**NUOVA LINEA TORINO LIONE
TRATTA NAZIONALE**

DOCUMENTO DI RISPOSTA ALLE RICHIESTE DEL MATTM
COMMISSIONE SPECIALE VIA (prot. CTVA-2011-0002183 del 09/06/2011)

Relazione tecnica di risposta al quesito n.16

Figura 3.1.3: estratto del Profilo Idrogeologico di Progetto nel tratto dello scalo di Orbassano

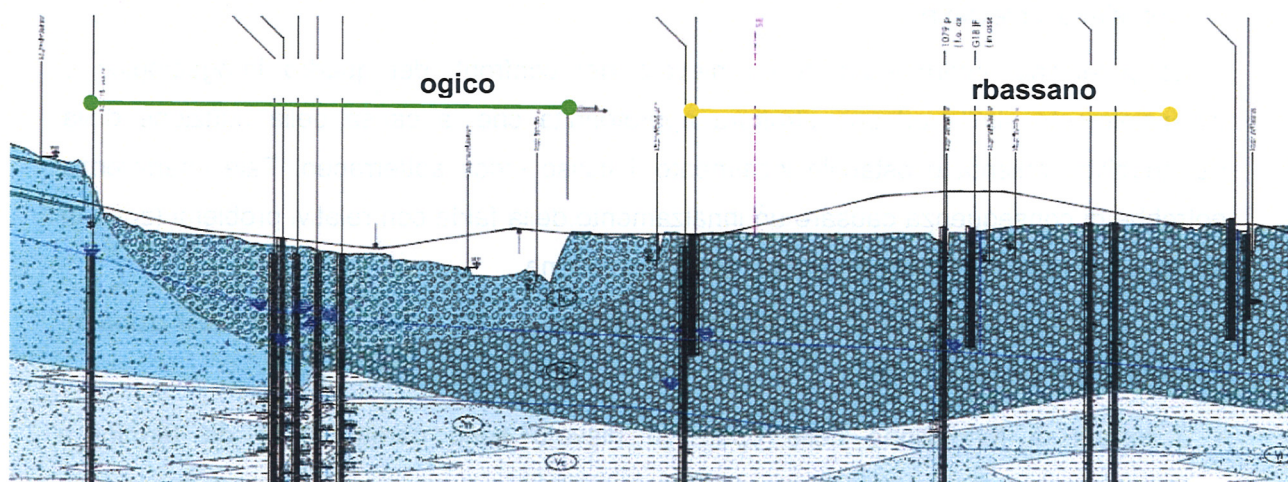
Con riferimento alle stime sugli impatti esposte per le tratte in cui il tracciato dell'opera corre all'aperto in viadotto, rilevato, Duna (duna artificiale di Orbassano) o in trincea profonda, interessando i depositi alluvionali di fondovalle e i depositi fluvioglaciali (con falda a pochi metri o prossima al piano campagna), con impatto potenziale atteso stimato come generalmente basso o di lieve entità, (per le tipologie delle opere in progetto, per le caratteristiche litostratigrafiche e geotecniche dei depositi e per la posizione dell'andamento della falda ricostruita nello studio idrogeologico), e in considerazione delle incertezze sulla ricostruzione dell'andamento della superficie piezometrica e dell'assetto litostratigrafico, si ritiene necessario

- *eseguire, anche in questa fase preliminare, un'attenta analisi sulle possibili variazioni del regime delle falde superficiali e una valutazione dell'entità delle interferenze tra la falda e i fronti di scavo delle trincee o dei tratti in rilevato, valutando, anche le possibili modificazioni morfologiche, gli effetti di subsidenza, le interruzioni dei flussi indotti dallo scavo e dall'opera, in settori di pianura antropizzati e le eventuali soluzioni previste per mitigarne gli effetti.*

Il quadro idrogeologico nel quale tali opere sono inserite, viene sintetizzato dal profilo idrogeologico relativo all'area di collegamento tra la galleria artificiale e lo scalo di Orbassano, riportato nella figura seguente.

L'analisi delle condizioni idrogeologiche evidenzia che:

- le opere sono fondate su terreni caratterizzati da permeabilità medio-elevata, classificabile $> 1E-05$ m/s. In particolare l'opera artificiale di collegamento alla stazione di Orbassano poggia sui depositi fluviali recenti del Sangone (unità idrogeologica Fi) caratterizzati da depositi sciolti con buona porosità primaria classificabili come "clast-supported". Lo scalo di Orbassano poggia su depositi fluvioglaciali (unità FG), caratterizzati da maggior presenza di ciottoli e blocchi etero metrici;
- la superficie della falda freatica, a conferma della buona permeabilità generale dei due depositi, si colloca ad una profondità media di circa 20-25m da piano campagna.

- i terreni di fondazione delle opere in rilevato sono caratterizzate da terreni a granulometria medio grossolana (ghiaie e ciottoli) a supporto di clasti e con buona permeabilità;
- la superficie di falda è localizzata a circa 20-25m da piano campagna.

In conclusione l'insieme dei fattori predisponenti l'interferenza non determinano, nella zona di Orbassano, situazioni di particolare criticità per le opere in rilevato in progetto.
